Opinia Nr 006511

z wyników przeprowadzonych oględzin - ekspertyzy urządzeń grzewczo-kominowych

w budynku przy ul. Piaskowej nr 2/1 w Wąlbarychu
dotycząca urządzeń grzewczo-kominowych używanych przez

1. Wskazania przewodu kominowego i usytuowania miejsca na podłączenie
2. Ustalenia prawidłowości podłączenia
3. Ustalenia przyczyn wadliwego działania urządzeń

SKALA ORIENTACYJNY

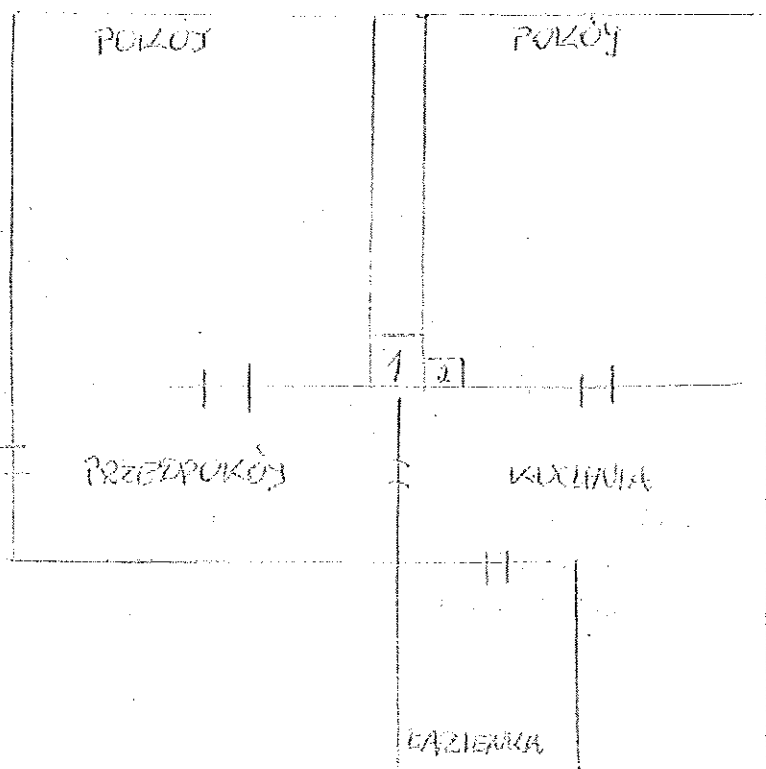
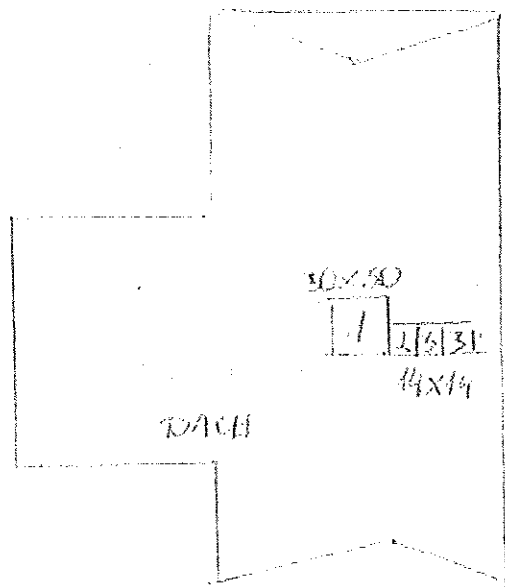
1. Istnieje pociąg powietrza z pieca do kocioł gazowy 10 z samodzielną kolumną podłączoną do zewnętrznej ściany powielnicze spalnicze zgodnie z wymaganiami producenta i w oparciu o projekt.
2. Wentylacja odpowietrzenia kolumn przewidziana w projekcie w 2. Wentylacja odpowietrzenia, tuszenia napływu ciepła obrotowej części przepięcia - projektu.
3. Dla prawidłowego funkcjonowania urządzeń kominowych zaleca się należy naprawić połączenia z zamkniętą poprzeczką nadmierne np. uszczelnienie kolumny.
